Tilsynsrapport til offentliggørelse

Virksomhedens navn	Faxe Miljøanlæg
Virksomhedens adresse	Præstøvej 105 B, 4640 Faxe
CVR nummer	65278316
Virksomhedstype	5.4 Deponeringsanlæg >10 t/dag eller kap. >25.000 t
Tidspunkt for tilsynet	2. maj 2025
Baggrunden for tilsynet	Proriteret tilsyn
Varsling af tilsynet	Varslet med mail
Deltagere fra virksomheden	Lars Friberg Nielsen og Ole Andersen
Tilsynet udført af	Majbrit Miara, Lone Grunnet og Daniel Ottesen
Tilsynet omfattede	Rundgang på deponiet og tilsyn med PFAS forrenseanlæg
Materiale udleveret	Oversigt over alle oplagsmængder pr. 30. april 2025

Foto 25 og foto 26. Pumpehus under jorden til styring af perkolat fra de forskellige enheder/celler på deponiet.

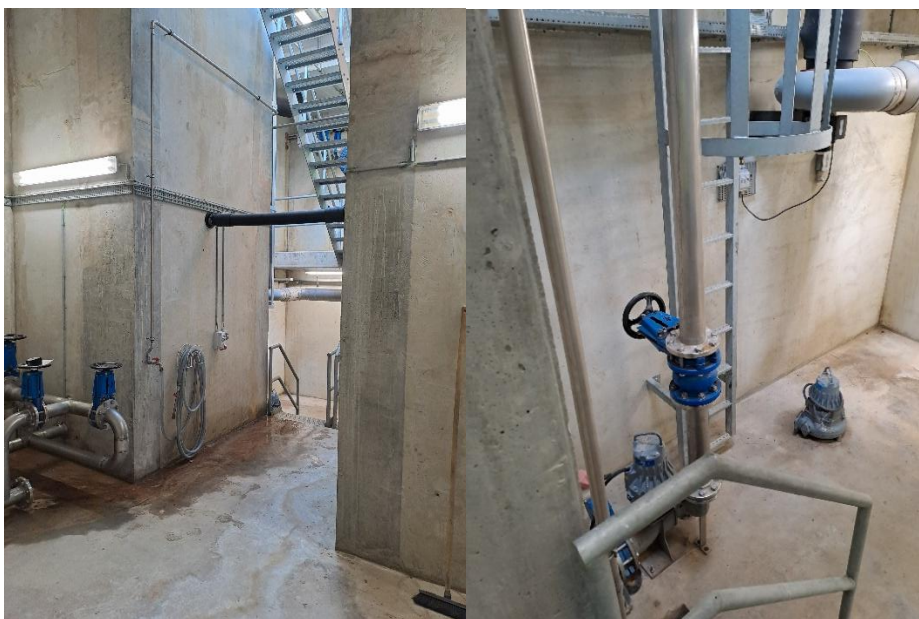
På deponiet er der 2 pumpehuse til styring af pumper til perkolat og afledning, og der kan udtages prøver til analyse fra de enkelte enheder/celler. I pumpehusene findes også diverse styringer til pumpearmer, hovedpumper til afledning af perkolat til offentligt rensesanlæg m.v. Styresystemer, pumper og andre tekniske anlæg inspiceres regelmæssigt efter godkendt driftsprocedure som sikrer, at installationerne holdes i forsvarlig og god stand.
